原子力発電所の新規制基準適合性審査等の状況

令和 8 年 10 月 7 日

原 子 力 規 制 庁

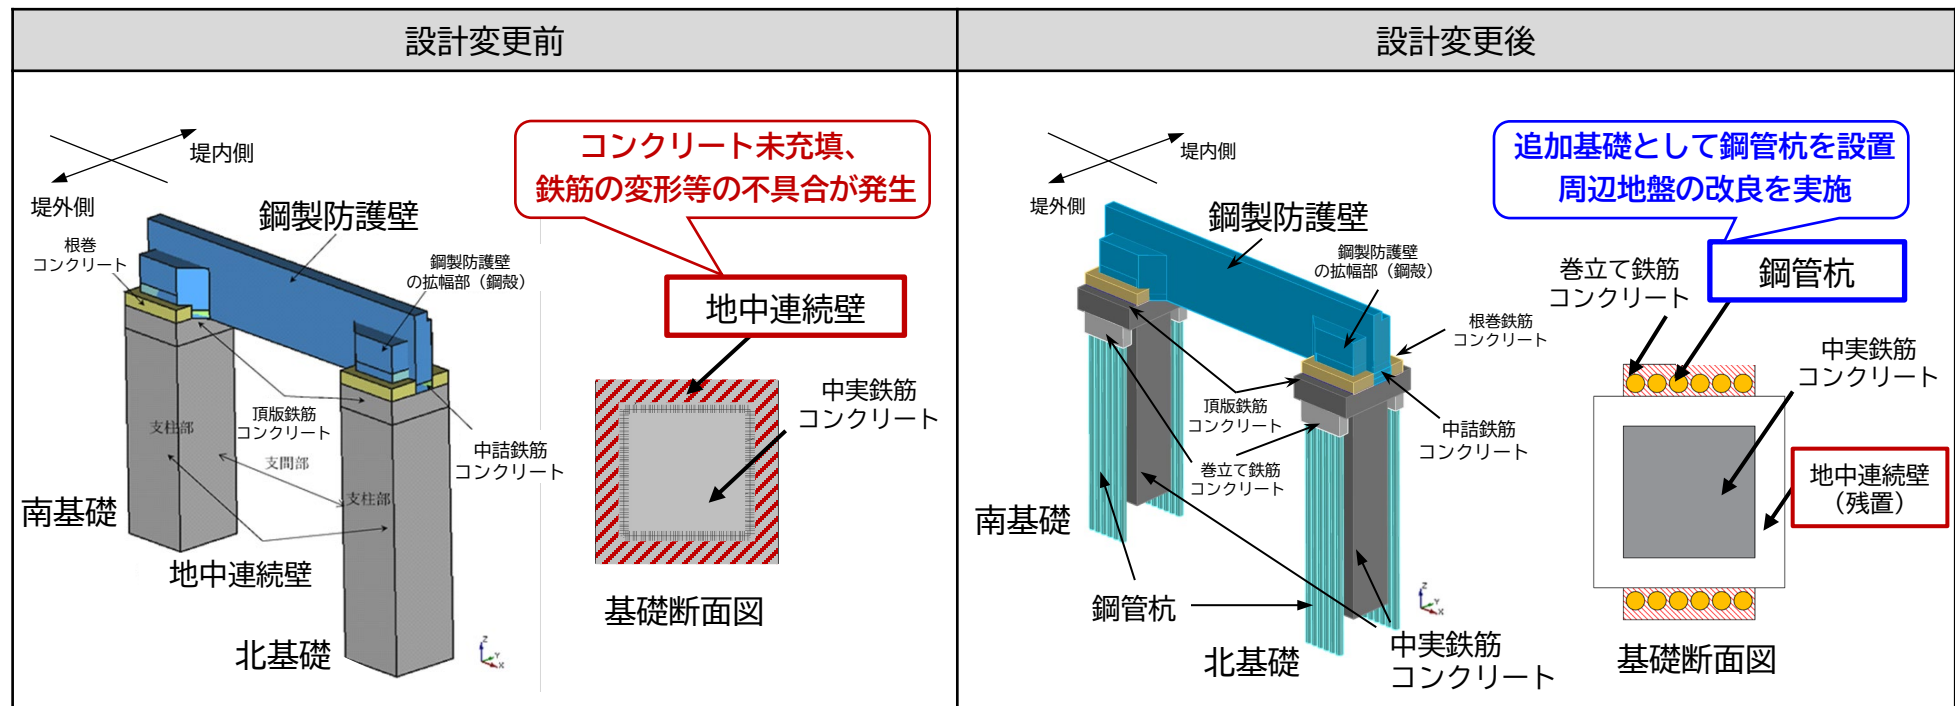
対象発電炉	案件	審査状況	備考
柏崎刈羽7号	特定重大事故等対処施設	令和6年11月28日に第4回申請がなされ、令和8年7月30日及び9月3日の審査会合において、大型航空機衝突影響評価等の説明を受けた。引き続き、審査会合において、詳細設計の内容等について確認していく。 なお、東京電力ホールディングスから、7号機第4回申請に含まれる6号機との共用施設については、6号機第2回申請と同時の審査を希望する旨説明があったことから、6号機第2回申請と合わせて審査を進めている。	全4分割申請。 第1回申請：令和7年9月29日認可※ 第2回申請：令和7年9月29日認可※ 第3回申請：令和7年9月29日認可※ ※6号機第1回申請と同時処分
柏崎刈羽6号	特定重大事故等対処施設	令和7年11月28日に第2回申請がなされ、令和8年7月30日及び9月3日の審査会合において、大型航空機衝突影響評価等の説明を受けた。引き続き、審査会合において詳細設計の内容等について確認していく。 なお、上記のとおり、6号機第2回申請に含まれる7号機との共用施設については、7号機第4回申請と合わせて審査を進めている。	全3分割申請。 第1回申請：令和7年9月29日認可※ ※7号機第1回から第3回申請との同時処分
東海第二	本体施設（一部変更）及び特定重大事故等対処施設	令和6年8月2日に、防潮堤の設計変更等に係る第5回申請がなされ、令和8年8月27日の審査会合において、防潮堤の設計変更※に係る詳細検討結果のうち、耐震・耐津波評価の結果及び地中連続壁の残置影響評価の結果並びに施工の不具合を踏まえた施工管理の改善策の説明を受け、設計変更後の構造成立性等が確認できたことから、主要な論点に係る議論はおおむね収束した。今後これまでの議論を踏まえた補正を受理した上で、審査結果を取りまとめる。 ※防潮堤（鋼製防護壁）の基礎部で施工の不具合が確認されたことを踏まえた設計変更。事業者は、これまでの審査会合での議論の結果、不具合が生じた地中連続壁は残置するが基礎としては使用せず、鋼製防護壁の基礎部の剛性・耐力の確保の観点から、追加基礎として鋼管杭を設ける構造に変更するとともに、周辺地盤の改良を行う方針としている（別添参照）。	全5分割申請。 第1回申請：令和4年11月16日認可 第2回申請：令和5年5月31日認可 第3回申請：令和5年10月2日認可 第4回申請：令和6年12月5日認可

◎事業者は、防潮堤（鋼製防護壁）の基礎部（地中連続壁）で施工の不具合が確認されたことを踏まえ、以下の設計変更を行う方針としている。

- ・不具合が生じた地中連続壁は残置するが基礎としては使用しない
- ・鋼製防護壁の基礎部の剛性・耐力の確保の観点から、追加基礎として鋼管杭を設ける構造に変更するとともに、周辺地盤の改良を行う

◎上記の設計変更について、耐震・耐津波評価及び地中連続壁の残置影響評価の結果の説明を受け、設計変更後の構造成立性を確認した。
